Mémoire en réponse

à l'avis de la Mission Régionale d'Autorité Environnementale des Pays-de-la-Loire

Projet de parc éolien de la Croix Guingal, sur la commune de Derval (44 590)

Société ENERTRAG Pays de Loire I SCS

Figure 1 : Production éolienne et facteurs de charge trimestriels (panorama de l'électricité renouvelable au 30 juin 2018, RTE / ENEDIS / SER / ADEeF)

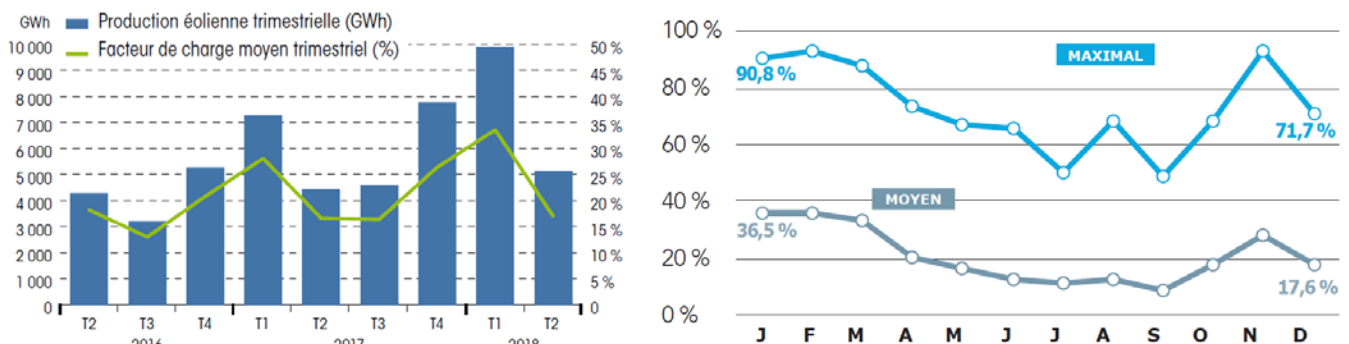
Si les campagnes de mesures effectuées sur le parc en activité (ces campagnes ayant pour objectif de permettre notamment de vérifier les hypothèses figurant dans l'étude d'impact), mettent effectivement en évidence des émergences non négligeables – quoique réglementaires – en période nocturne, il serait alors souhaitable d'inviter le maître d'ouvrage à adapter les plans de fonctionnement et de bridage du parc afin de limiter la gêne acoustique ressentie par le voisinage, en particulier en été.

- En France (figure 1) et en Pays-de-la-Loire (figure 2), la ressource éolienne est plus importante en automne et hiver. L'été, et d'une manière moins marquée le printemps, est la saison durant laquelle la production électrique est la plus faible car les vents sont moins puissants. Puisque la puissance acoustique est liée à la puissance générée par l'éolienne, l'occurrence d'une gêne acoustique est donc moins probable à la belle saison.
